DETERMINAZIONE DEL DIRIGENTE SERVIZIO VIA/VINCA 13 novembre 2024, n. 716

[ID VIP 12661] - Parco eolico denominato "ACQUAVIVA", costituito da 13 aerogeneratori di potenza nominale pari a 6,6 MW, per una potenza complessiva di 85,8 MW, da realizzarsi nei Comuni di Acquaviva delle Fonti (BA) E Santeramo in Colle (BA), con opere di connessione alla RTN ricadenti anche nei Comuni di Gioia del Colle (BA), Laterza (TA) e Castellaneta (TA).

Proponente: CGDB SOLARE 1 S.R.L.

Relazione tecnica a supporto dell'istruttoria sul progetto
ID_VIP 12661

Figura 2 – Verifica di coerenza del progetto rispetto alle aree idonee di cui al d.lgs. 199/2021 – Buffer 3 Km

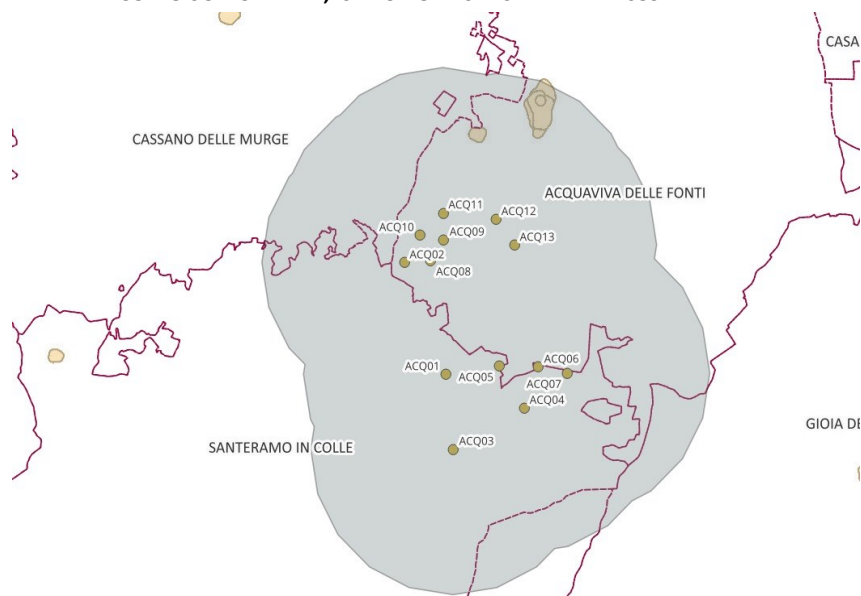
- **Let. c ter)** – Il progetto **non riguarda** la realizzazione di un impianto fotovoltaico né di un impianto a biomassa;
- **Lettera c quater)** – L'area d'impianto **non rientra** nel perimetro dei beni sottoposti a tutela ai sensi della parte seconda del D. Lgs. 42/2004 e il progetto **rientra** nella fascia di rispetto dei beni sottoposti a tutela, nel buffer di 3 km, ai sensi della Parte seconda O dell'articolo 136 del medesimo decreto legislativo (lett. c quater). Nel buffer di 3 km dagli aerogeneratori ricadono, in particolare,

diversi beni archeologici sottoposti a tutela ai sensi della Parte II e della Parte III del D. Lgs. n. 42/2004 e ss.mm.ii.:

- **VINCOLO ARCHEOLOGICO ARC0484: GROTTA E RESTI ARCHEOLOGICI ASCRIVIBILI AL PALEOLITICO SUPERIORE; LEGGE 490 DEL 1999; - CORTO MARTINO.**
- **VINCOLO ARCHEOLOGICO ARC0487: SALENTINO - ABITATO INDIGENO CON NECROPOLI E AREA DI CULTO SUB-URBANA, ISTITUITO AI SENSI DELLA L. 1089.**
- **VINCOLO ARCHEOLOGICO ARC0486: SALENTINO - ABITATO INDIGENO CON NECROPOLI E AREA DI CULTO SUB-URBANA, ISTITUITO AI SENSI DELLA L. 1089.**

- ❖ L'idoneità dell'area non può essere affermata ai sensi dell'art.20 co.8 lett. c-quater).

Figura 4 – Rete Tratturi

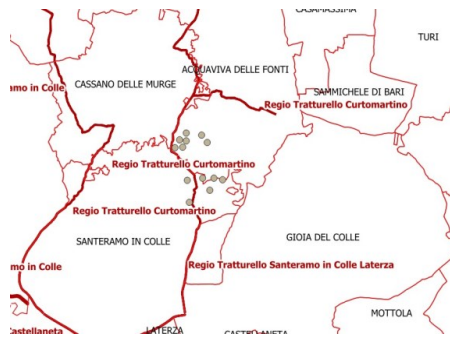
Il tracciato del cavidotto interferisce direttamente con il Tratturello Curtomartino n. 92 classe A non reintegrato - buffer 30m.
